宜蘭縣政府 函

主旨：貴會檢送本府與貴會111年第1次法規研討會會議紀錄1案，除臨時動議案由三外，餘同意備查，請查照。

宜蘭縣政府與宜蘭縣建築師公會 111 年度第 1 次法規研討會會議紀錄

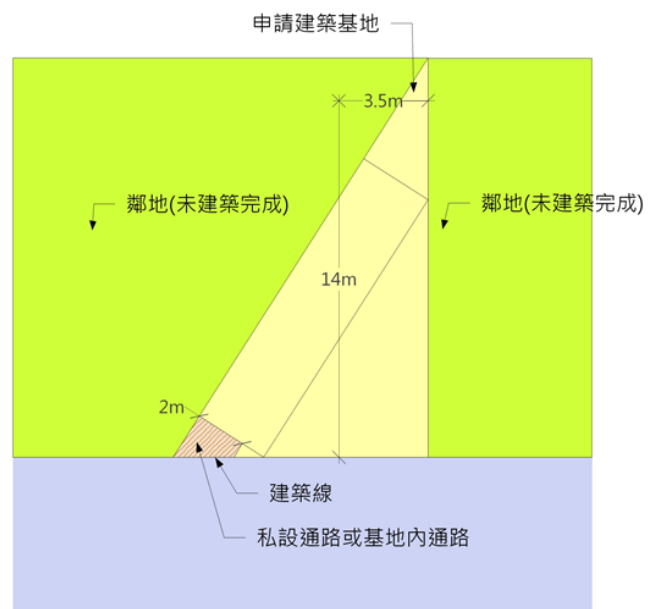
案由五：有關都市計畫內農業區建地，背面臨農業區水地目，所有權人為中華民國，實際作為通行路面使用，其合計寬度達六公尺以上，可否視為永久性空地，依建築技術規則設計施工編第 110 條，建築物可否免自基地境界線退縮留設防火間隔或防火門窗，而向該水利用地開窗，提請討論。

決議：該案位於水渠旁之通行道路非屬指定建築線之現有巷道，因此該溝渠不得合併計算永久性空地寬度，檢討技術規則第 45 條及第 110 條。

(一) 建築技術規則建築設計施工編第3條之1
圖例

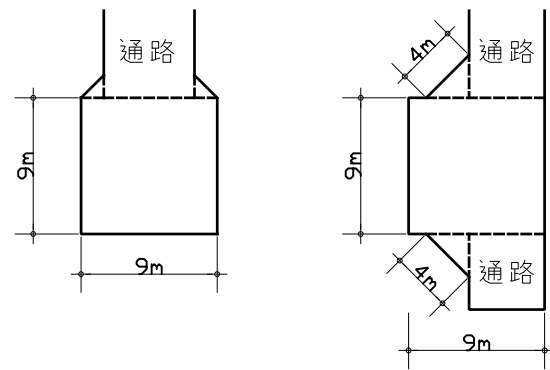
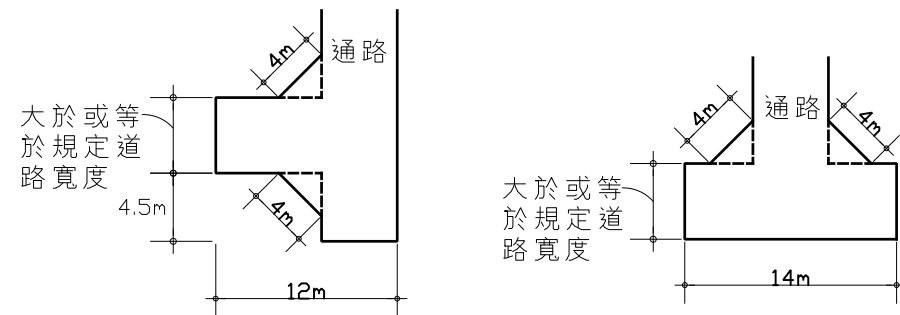
案由四：有關建築技術規則建築設計施工編第 3 條之 1(迴車道之設置)，是否只能依條文中圖例(A)、(B)、(C)所示之 5 種方式設置，但因實務上許多因素如基地地形限制或配合建物配置需要，雖已依條文規定設置但與圖例不同應如何認定，提請討論。

決議：因應基地地形限制或建物配置需要，迴車道不限於圖例所示之 5 種型式設置（本會與宜蘭縣政府 102 年 4 月 3 日法規會議臨時動議 1 決議圖例參考），但方形迴車道設置標準仍需依第 3 條之 1 規定：

(1) 9M×9M 正方形。

(2) 通路與迴車道交叉口截角長度為四公尺，未達四公尺者以其最大截角長度為準。

(3) 截角應為等腰三角形。

CASE01

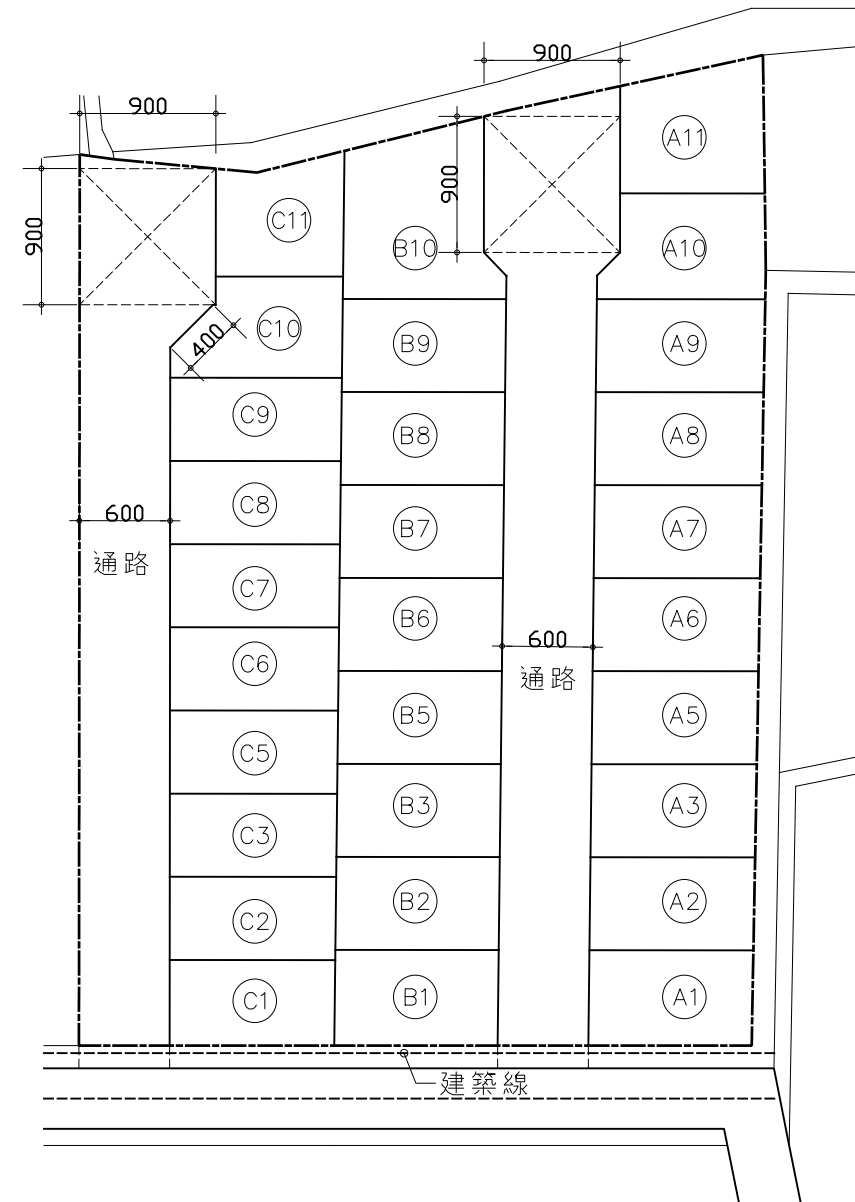
*迴車道設置於底端且偏一側。

CASE02

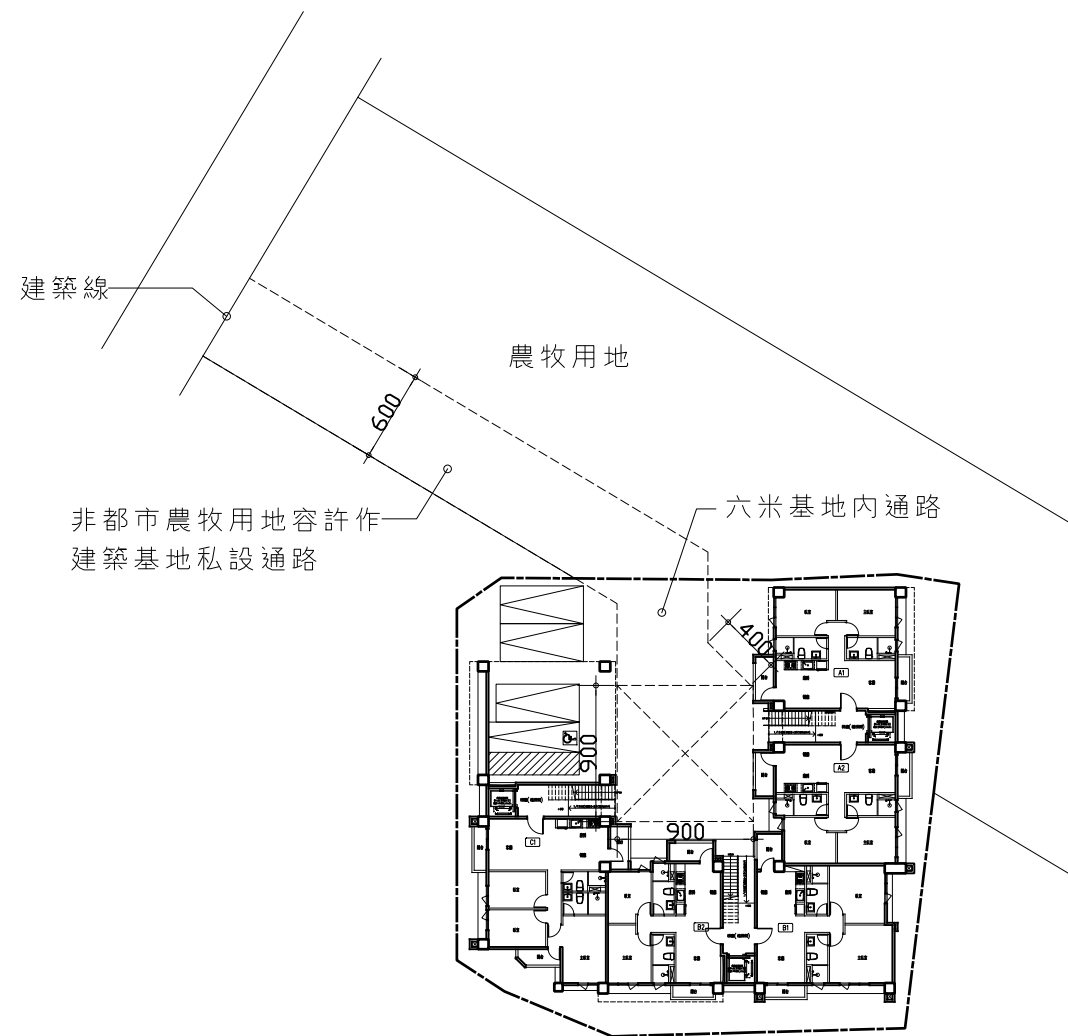
*集合住宅與迴車道設置。
